**REPÚBLICA DE PANAMÁ
MINISTERIO DE AMBIENTE**

RESOLUCIÓN No. DEIA-RE- 023-2021
De 16 de Diciembre de 2021.

Por la cual se resuelve la solicitud de retiro de evaluación del Estudio de Impacto Ambiental, categoría II, del proyecto denominado “**COLINAS DE VILLA GRECIA**”, promovido por la sociedad **IMJUSA, S.A.**.

Vista 1: Planta general de la Quebrada Sin Nombre y el Río Chilbre

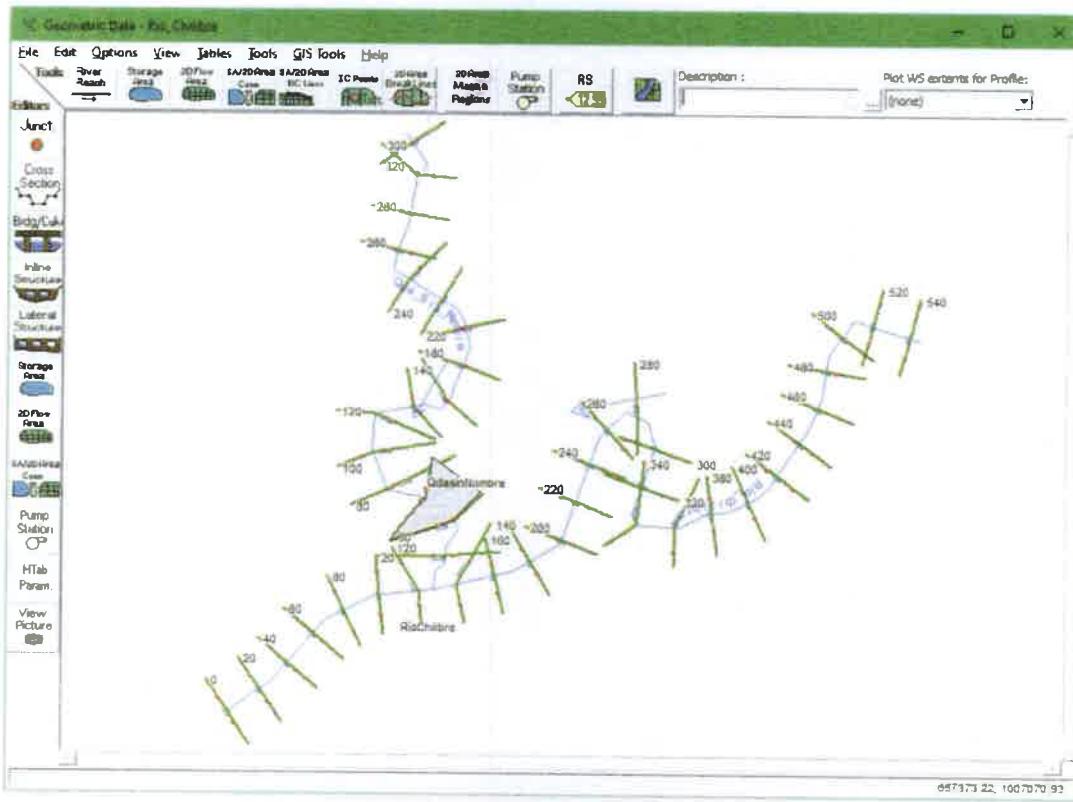
Comentarios de DSH: El promotor realizará obra en cauce de la quebrada sin nombre la cual consiste en colocación de unas tuberías para establecer paso de la avenida principal del proyecto. A pesar de que el estudio hidrológico señala: “Aun cuando el proyecto no contempla modificar la quebrada y río principal, se recomienda limpieza total y revestir sus taludes en todo su recorrido, para que las aguas de escorrentía no estén estancadas y no exista obstrucción en su sección hidráulica óptima”, el promotor del proyecto no amplia la información sobre las obras descritas en las recomendaciones.

- Luego del análisis de la respuesta del promotor se concluye, que los terrenos colindantes con el proyecto denominado “**COLINAS DE VILLA GRECIA**” podrían ser afectados por inundaciones durante las crecidas extremas debido que se encuentran en los niveles más bajos que el proyecto propuesto.

- Tomar en cuenta las observaciones y recomendaciones del estudio hidrológico referente a las posibles afectaciones por inundaciones de los terrenos, colindantes con el proyecto, durante la evaluación y aprobación del Estudio de Impacto Ambiental.
